改善箇所説明図

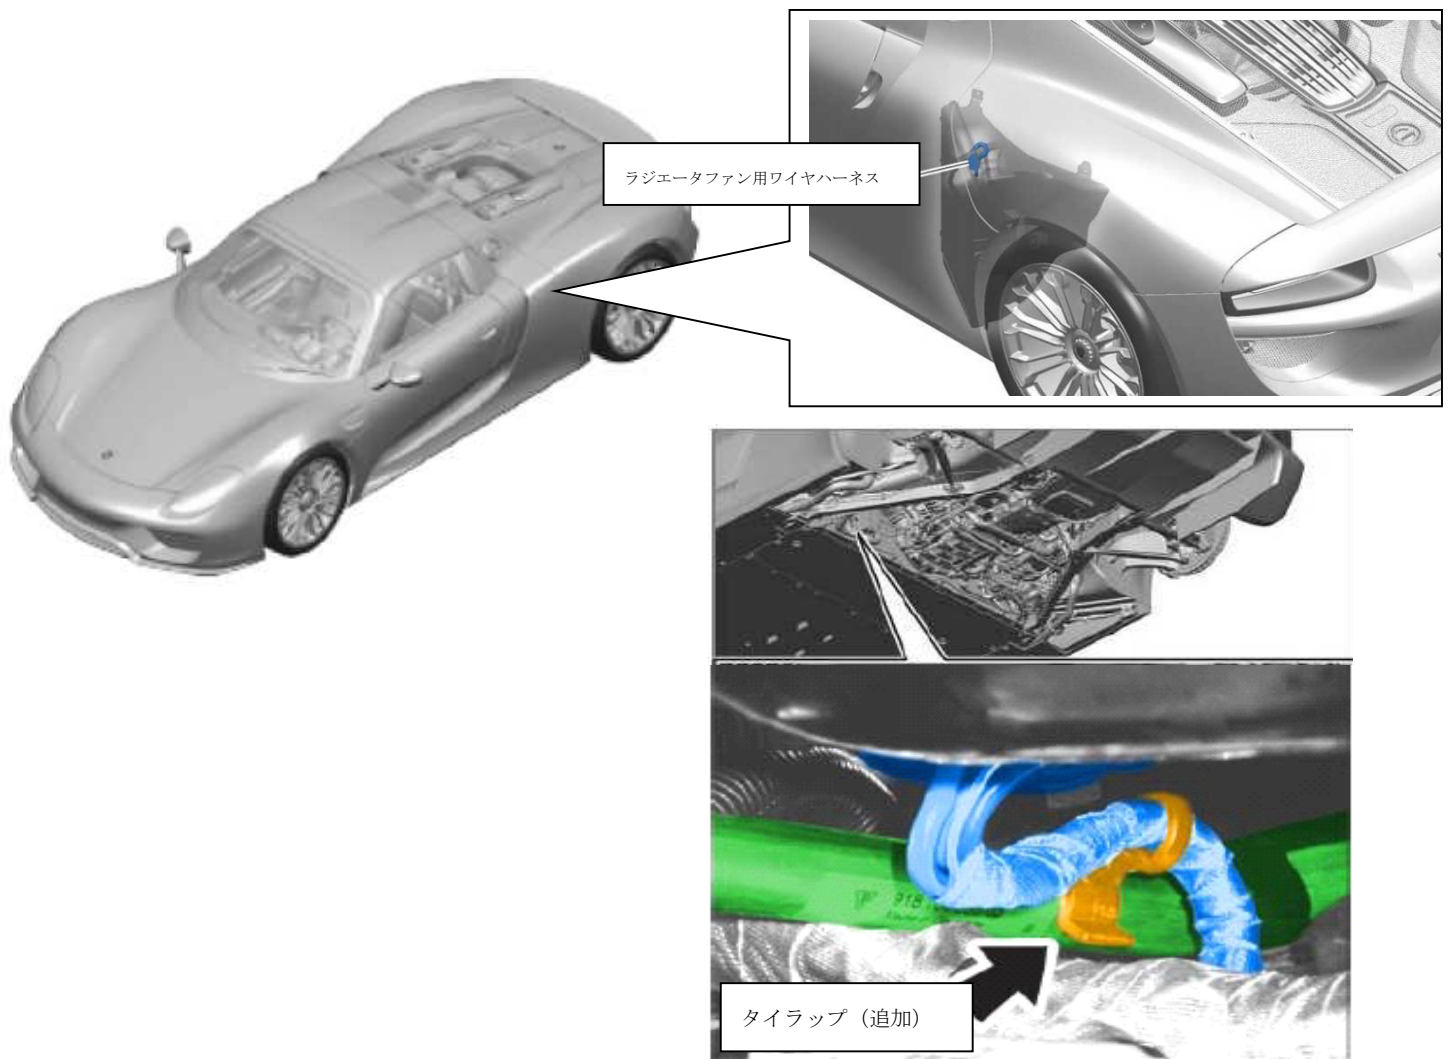
基準不適合発生箇所

エンジンルーム内の左ラジエータファンの配線の取回しが不適切なため、走行中の振動により当該配線がエンジンの遮熱板に干渉し、配線の被覆が損傷する。そのため、そのままの状態で使用を続けると、配線が剥き出しとなり、エンジンの遮熱板と接触することで短絡し、最悪の場合、車両火災に至るおそれがある。

改善措置の内容

全車両、配線の取回しを点検し、追加のタイラップで配線を正しい取回しで固定する。配線が損傷している場合は損傷した配線を交換する。
